Oggetto: ID-VIP:10254 – Valutazione di impatto ambientale del progetto eolico denominato San Felice da realizzare nei Comuni di Monteverde e Lacedonia (AV).

Controdeduzioni alle osservazioni del pubblico e ai pareri pervenuti

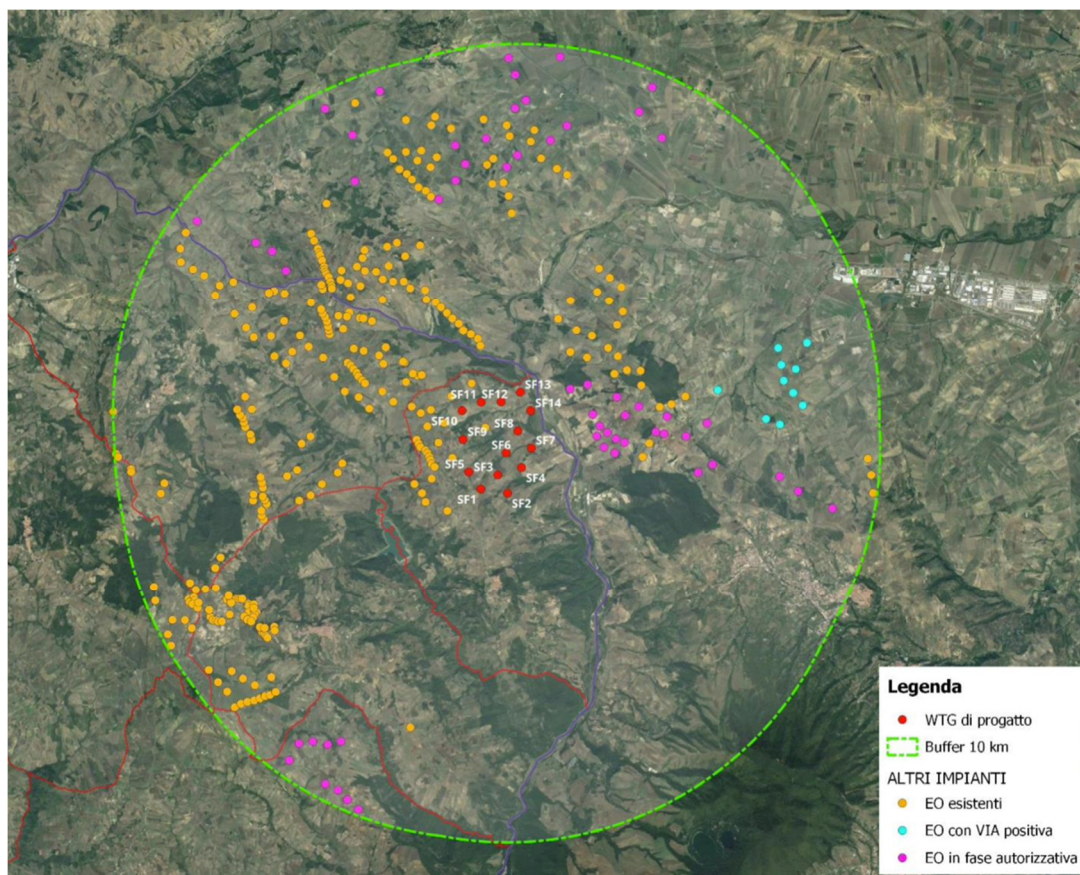
Riepilogo delle osservazioni pervenute	
Comune di Monteverde	<p>« Nella documentazione di progetto non è rinvenibile alcun allegato che consenta la visione complessiva degli insediamenti eolici nella zona e consenta di valutare nella necessaria interezza tutti gli impatti cumulativi, né viene attentamente valutato l'impatto cumulativo con i seguenti progetti in istruttoria: OMISIS» (pag. 3)</p> <p>«Distanza minima non rispettata da altro aerogeneratore (MONT 8, appartenente ad altro impianto denominato Macchialupo, che si vuole realizzare, direzione prevalente del vento» (pag. 3, tabella, seconda riga)</p>
Sig. Pescatore	«Non sono riportati in planimetria parchi eolici in corso di realizzazione ignorando anche l'esistenza di contenziosi tuttora in corso tra Regione Campania e proponenti per mancata autorizzazione nonostante tutti i pareri positivi acquisiti dagli Enti preposti» (pag. 3, punto 8)

Le osservazioni si soffermano sul tema della rappresentazione degli impatti cumulativi del progetto con altri parchi/progetti ma, contrariamente a quanto asserito, il SIA prodotto dalla Società ha approfonditamente e analiticamente descritto i progetti e gli impianti eolici presenti nell'area vasta di riferimento e ne ha attentamente valutato gli impatti cumulativi.

Il secondo degli elaborati tecnici dedicati all'impatto cumulativo (SAFDT_GENT02103_00_Carta della Intervisibilità□) si compone di 5 cartografie, che rappresentano, all'interno di un'area dalla circonferenza imperfetta del raggio di 10 km, la posizione degli aerogeneratori del progetto San Felice³ e la posizione di quelli già esistenti e in iter autorizzativo.

Per “*progetti in iter autorizzativo*” si intendono tutti i progetti, che risultano dai portali regionali e ministeriale delle procedure ambientali, avviati in data anteriore al progetto di AREN.

Sebbene l'Allegato VII della Parte II al Codice dell'Ambiente richieda di svolgere la verifica impatto cumulativo solo con i “*progetti esistenti e/o approvati*”, la Società ha precauzionalmente esteso l'analisi anche ai progetti pendenti e per i quali non si è ancora conclusa l'istruttoria.

Rendering di progetto – Punto di presa fotografica 3

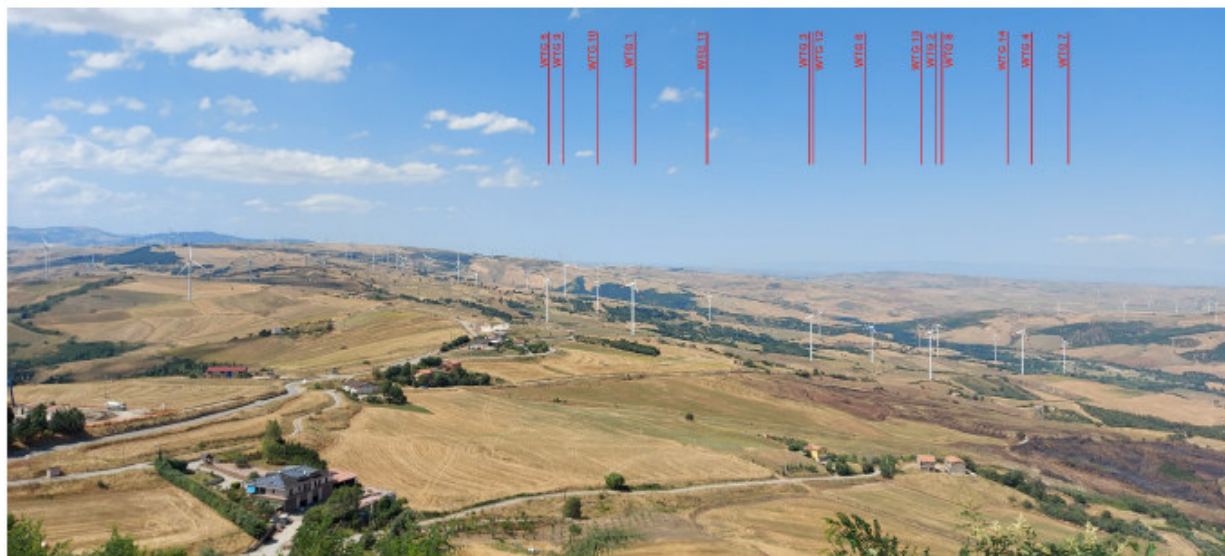
Il Castello è stato oggetto di attenta analisi, ed è stato prodotto uno specifico fotoinserimento del panorama dal suo belvedere.

Si osservi in particolare il punto di ripresa n. 3 riportato a pagina 10 dell'elaborato "SAFDT_GENR02102_00-Relazione Rendering e Fotoinserimenti".

Il fotoinserimento è già stato riportato nel capitolo n. 1 delle presenti controdeduzioni, cui si rinvia.

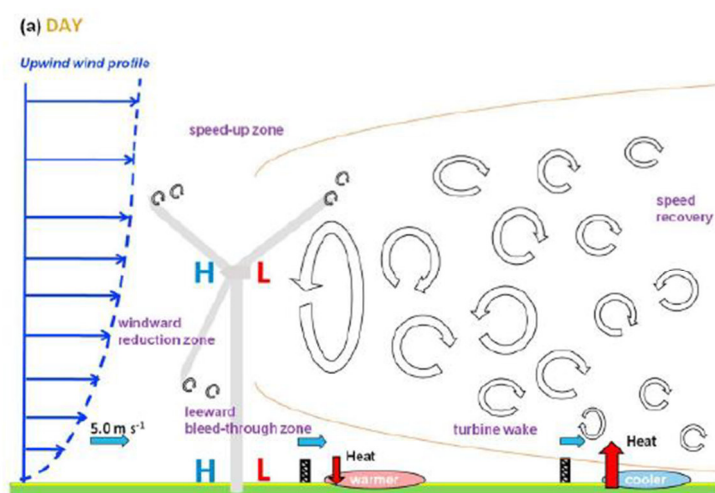
Riepilogo delle osservazioni pervenute	
Sig. Pescatore	« <i>L'aggiunta di nuovi mastodontici aerogeneratori in aree vallive poco ventose contribuisce negativamente al paesaggio, alle attività di coltivazioni cerealicole e con l'esclusione delle aree interne a colture di pregio, prodotti biologici e nicchie di filiere perché è acclarato che l'installazione di tali impianti è fonte di inquinamento immediato e dilazionato nel tempo</i> » (pag. 4, par 5)
Comitato	Viene riproposta l'osservazione del Sig. Pescatore (pag. 4, punto 5)

L'elaborato "SAFDT_GENR02500_00-Relazione Pedo-Agronomica" riporta che (pag. 27):

"L'elaborazione dei dati raccolti evidenzerebbe che l'effetto del funzionamento degli aerogeneratori determinerebbe al suolo, intorno alle colture, circa mezzo grado più fresco durante il giorno e mezzo grado più caldo durante la notte.

Dalla valutazione del nuovo contesto microclimatico, sarebbero favorite in particolare le coltivazioni di mais e soia.

La rotazione dei grandi aerogeneratori provoca infatti una miscelazione dell'aria a differenti altezze nei bassi strati atmosferici, fino a 100 m ed oltre dal piano di campagna, producendo anche il benefico effetto di contribuire ad asciugare la superficie fogliare delle colture, minimizzando la formazione di funghi nocivi e muffe sulle colture stesse.
